Miljøkonsekvensrapport for spildevandsprojekt Spangen

Høring af Miljøkonsekvensrapport og udkast til VVM-tilladelse for spildevandsprojekt Spangen langs Harrestrup Å.

Høringsvar vedrørende: Miljøkonsekvensrapport for spildevandsprojekt Spangen

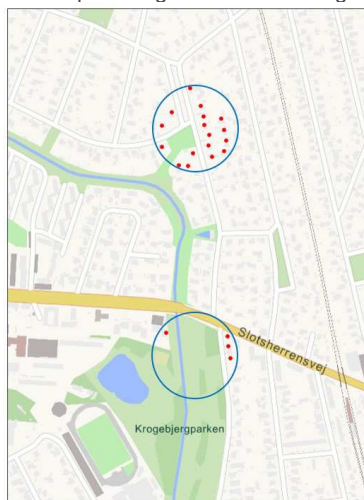
- Der vil være et langt mindre problem med støjplagede naboer ved en placering i Krogebjergparken. Dette fremgår tydeligt på næste sides kort.

På kortet er ved KIL og i Krogebjergsparken ved Slotsherrensvej indtegnet 2 lige store cirkler. Cirklen ved KIL omkranser de huse, der er markeret som værende udsat for meget støj i figur C4-1 i Bilag til MKV-rapporten. Disse er markeret med rødt. Derudover er med blå markeret huse ved KIL, der også ligger indenfor cirklen med støjudsathed. Ved Krogebjergparken ved Slotsherrensvej er huse, der ligger indenfor cirklen markeret med rødt. Bemærk de alle ligger i cirkelens randområde. Det er tydeligt, at langt flere huse ved en placering ved KIL end i Krogebjergparken vil være generet af støj.

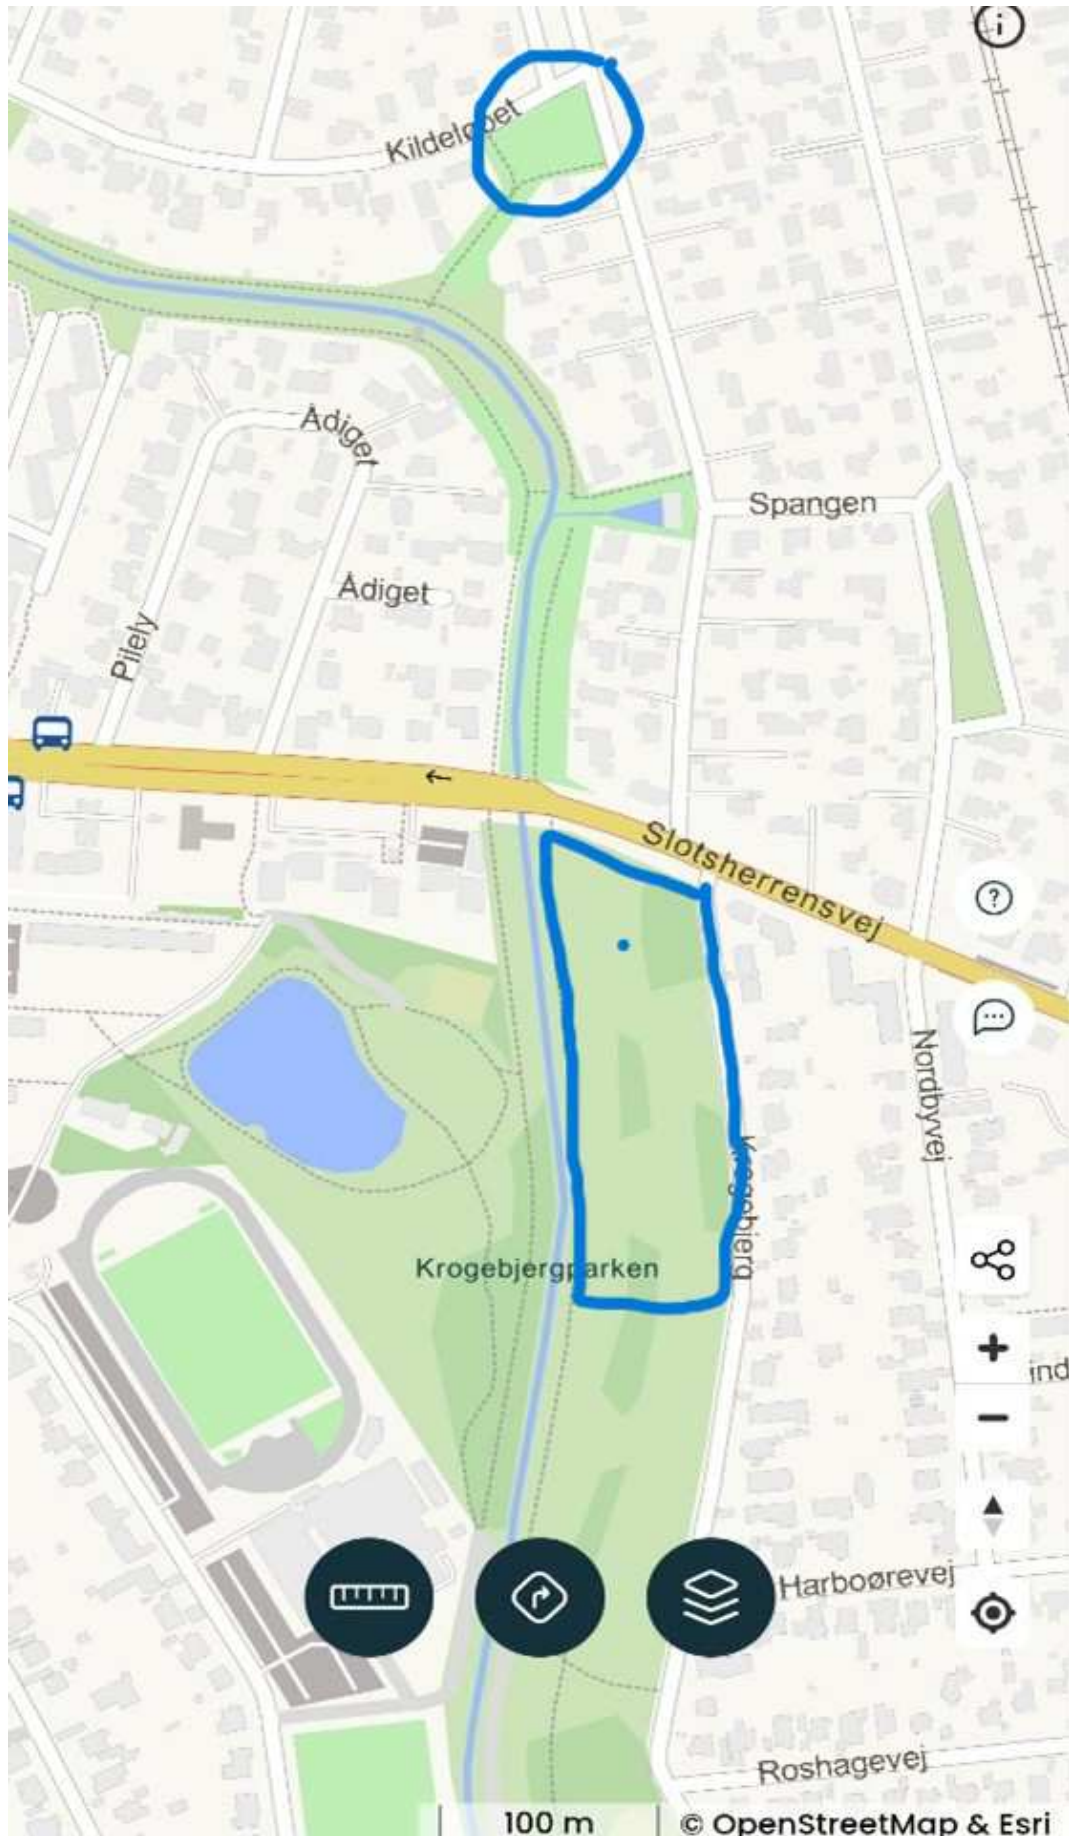
Ved mødet fik vi også oplyst, at de rør der ligger fra Spangen i Åvendingen ud mod Slotsherrensvej var af ældre dato og at dimensionen på de gamle rør var utilstrækkelige til at lede vandet over til Krogebjergparken.

Hvorfor skifter man ikke de gamle forældet rør til større dimension som resten af Åvendingen. Derved kan man let lede vandet over til krogebjergparken og lave bassinet der. Hvis man gør det, vil det give færre gene for os alle.

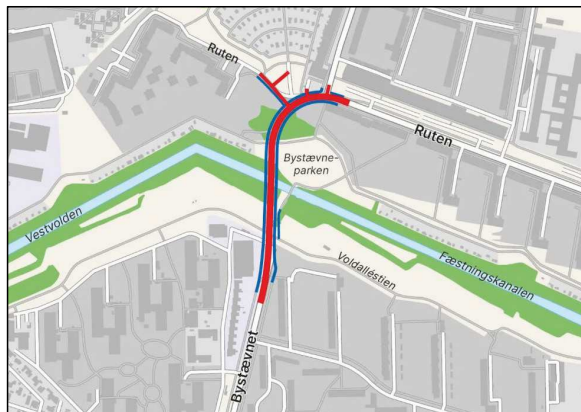
Der er imidlertid ingen samlet vurdering af de kumulative effekter af alle projekterne, hvilket bl.a. illustreres ved oversigten i miljørapportens punkt 23. Samlet vurdering af miljøpåvirkninger¹, hvor hvert anlæg er vurderet for sig ("salami slicing"), uden at der foreligger en samlet vurdering af de kumulative effekter.
